34PT8419/78R

Barras esverdeadas verticais quando utilizando vídeo componente ou S-VHS

Service Information

Figura 1 - Detalhe do sintoma

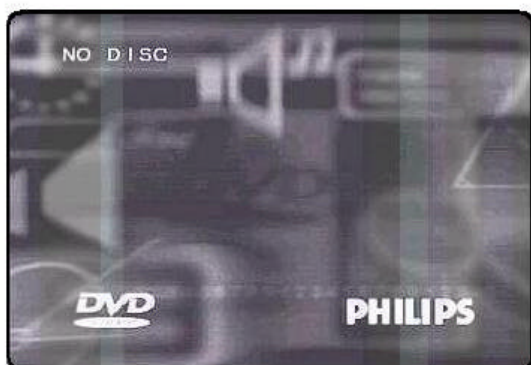
Apresenta barras esverdeadas verticais quando utilizando vídeo componente ou S-VHS (Figura 1)

Figura 2 - Posição dos resistores a adicionar

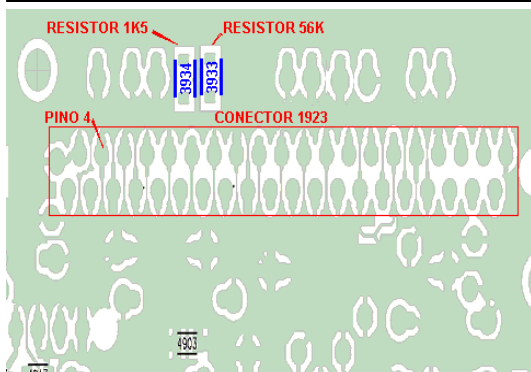
Adicionar resistores (Figura 2) de 56K (3933) e 1k5 (3934) conexão pino 4 do conector 1923 do Painel SSB.

Não existe indicação de posição no circuito impresso
